改善箇所説明図

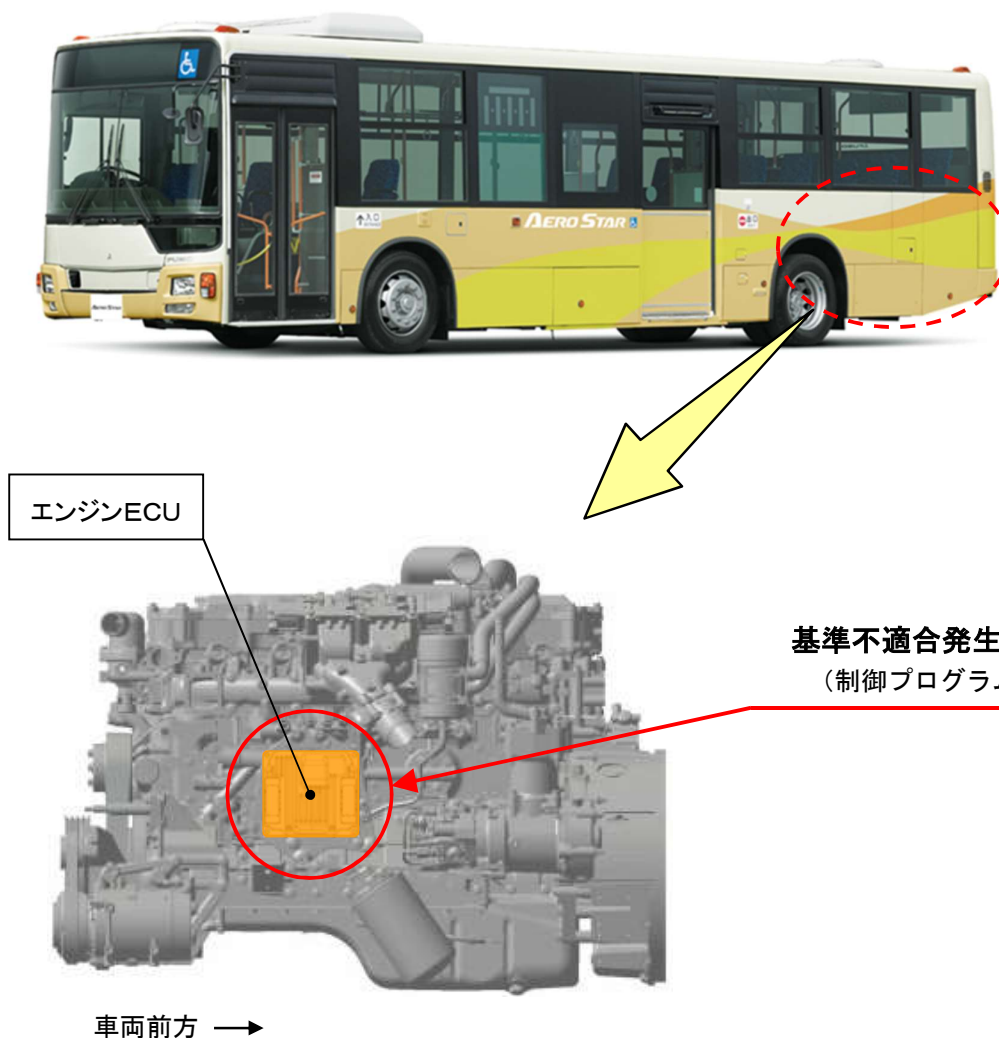
大型路線バスにおいて、エンジンECUの制御プログラムが不適切なため、最大燃焼圧力がコンロッドの許容限度を超える場合がある。そのため、そのままの状態で使用を続けると、コンロッドに亀裂が生じ、最悪の場合、コンロッドが破損して走行不能及び火災に至るおそれがある。

全車両、エンジンECUの制御プログラムを対策品に書き換える。

注：□ は、対策品の制御プログラムに書き換える部品を示す。
